01 / 06 Synthèse du contrôle

Installations électriques à basse tension et à très basse tension

Avenue De L'Aulne 91a, 2e étage, 1180 Uccle

Référence DOM-2026-VHY6H1

OBSERVATION 04

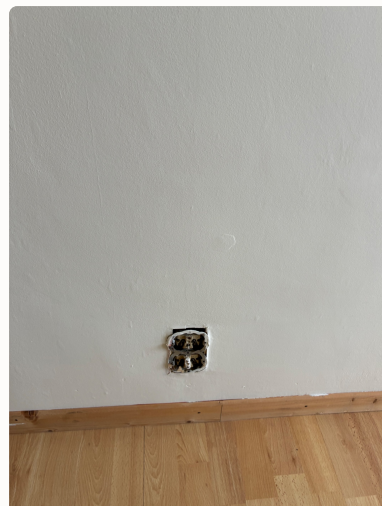
Tous les interrupteurs, socles de prises, etc... doivent être munis de caches de protection nécessaires.

4.2.2.3

CONSTAT 10
